改善箇所説明図

基準不適合発生箇所

排気管

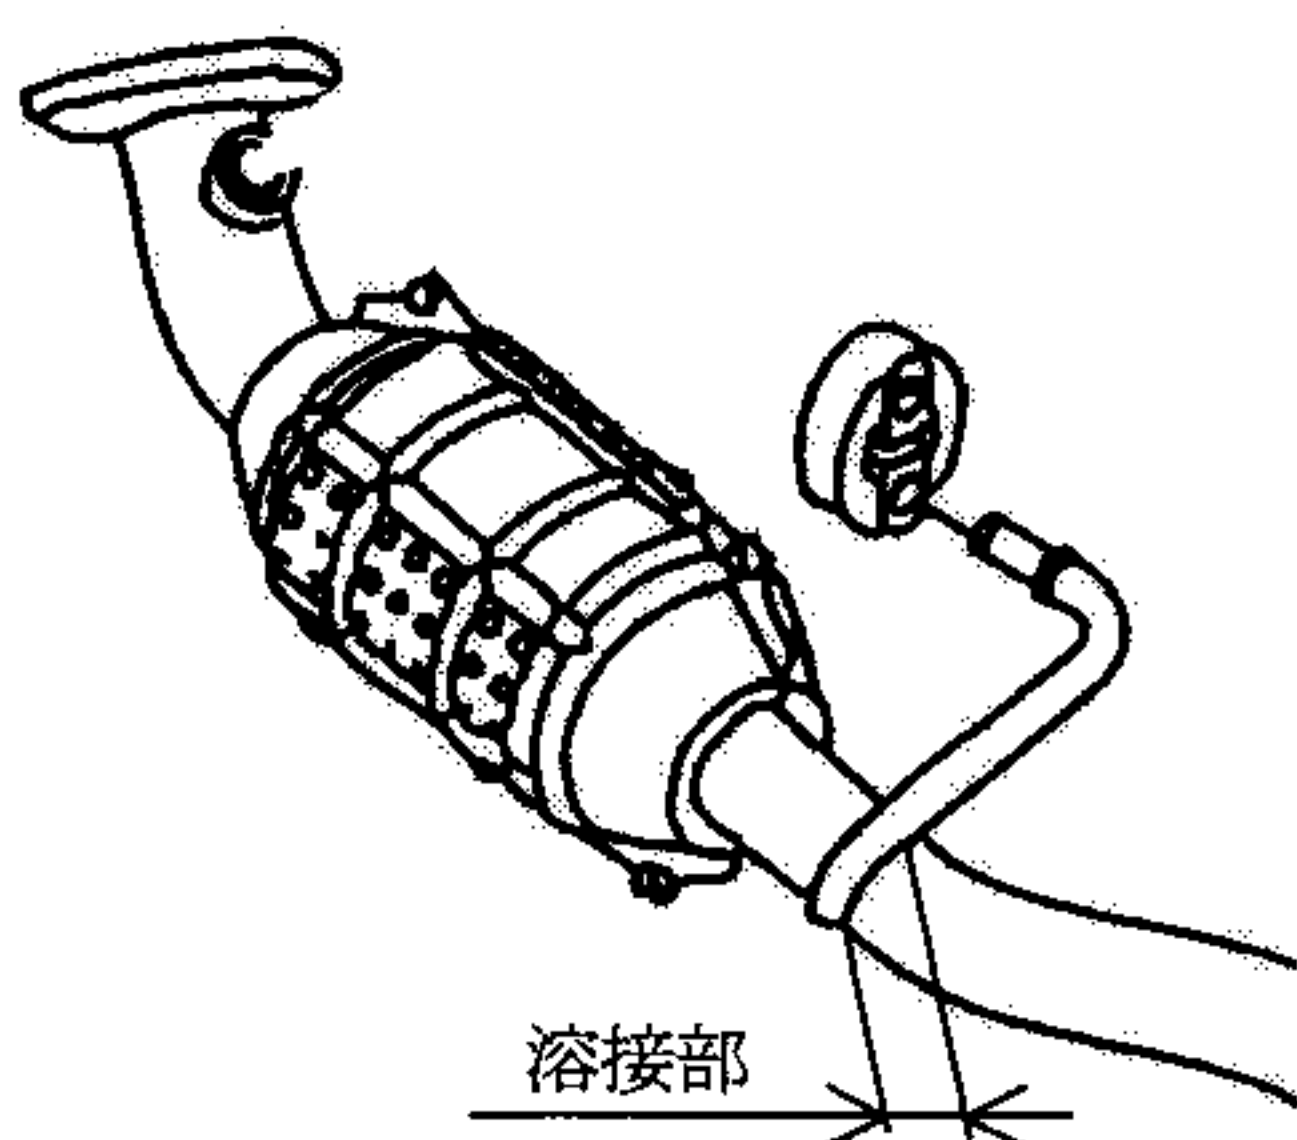
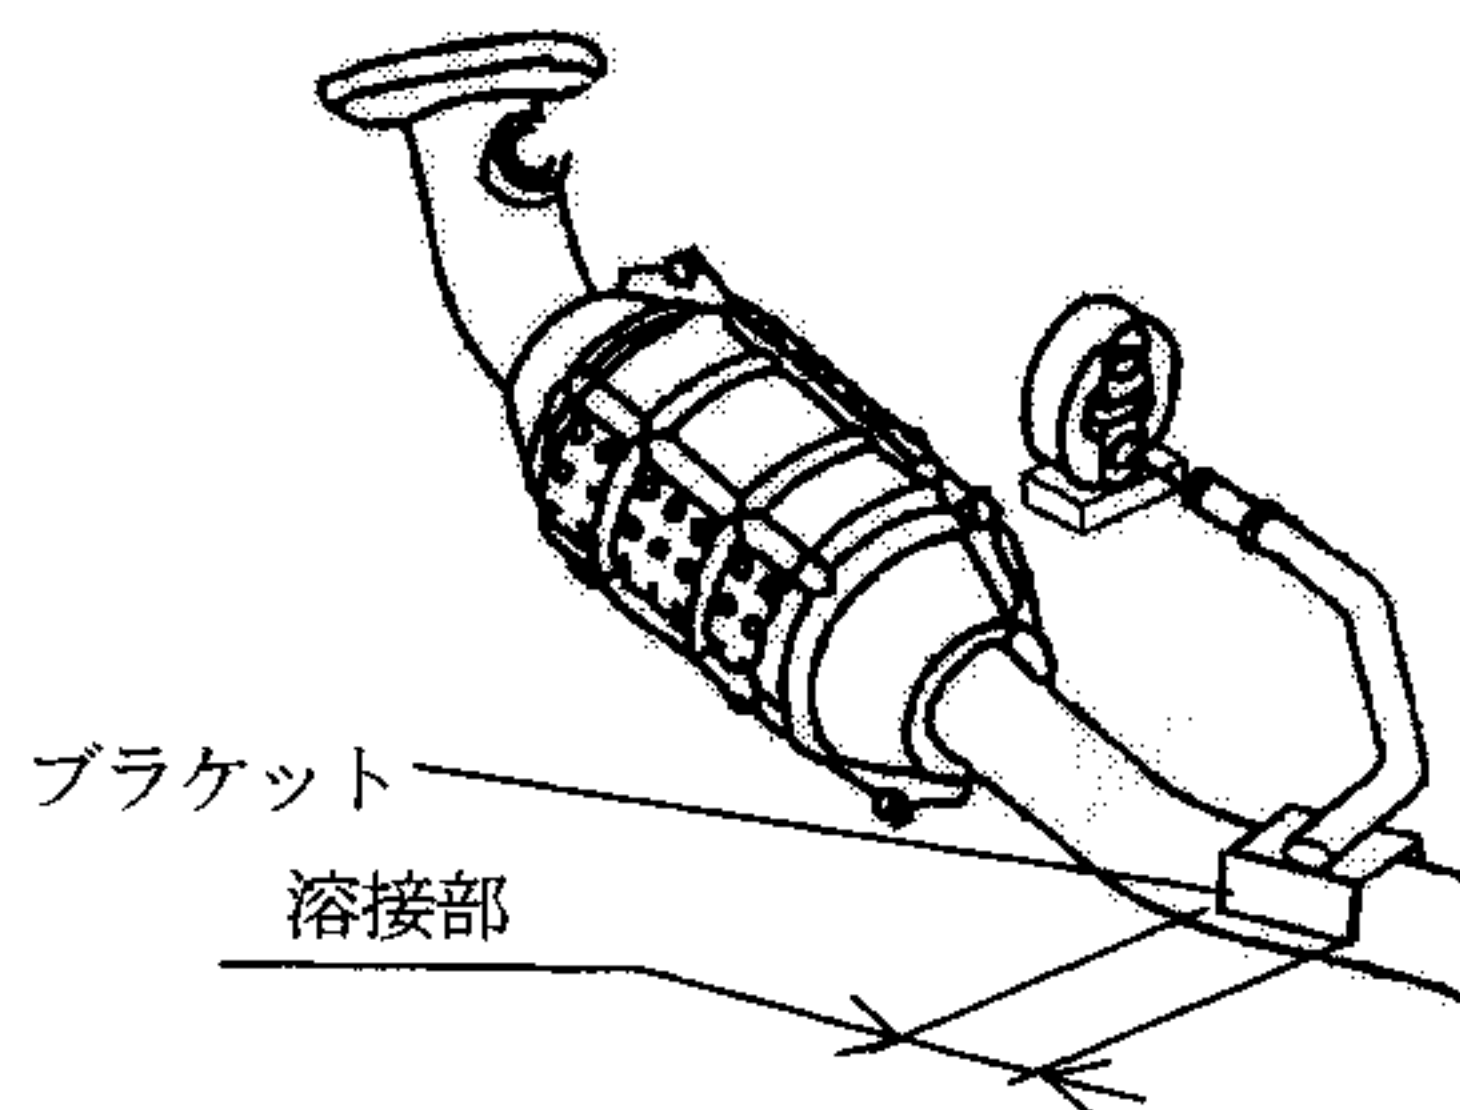
過給機付き車の排気管において、排気管を支持している金具の取付け構造が不適切なため、振動により当該金具の溶接部において排気管に亀裂が発生し、排気ガスが漏れ、そのままの状態で使用を続けると、排気管が折損し騒音が増大するおそれがある。

全車両、排気管を対策品と交換する。

識別：ID プレートの下部に黒色のシールを貼付する。
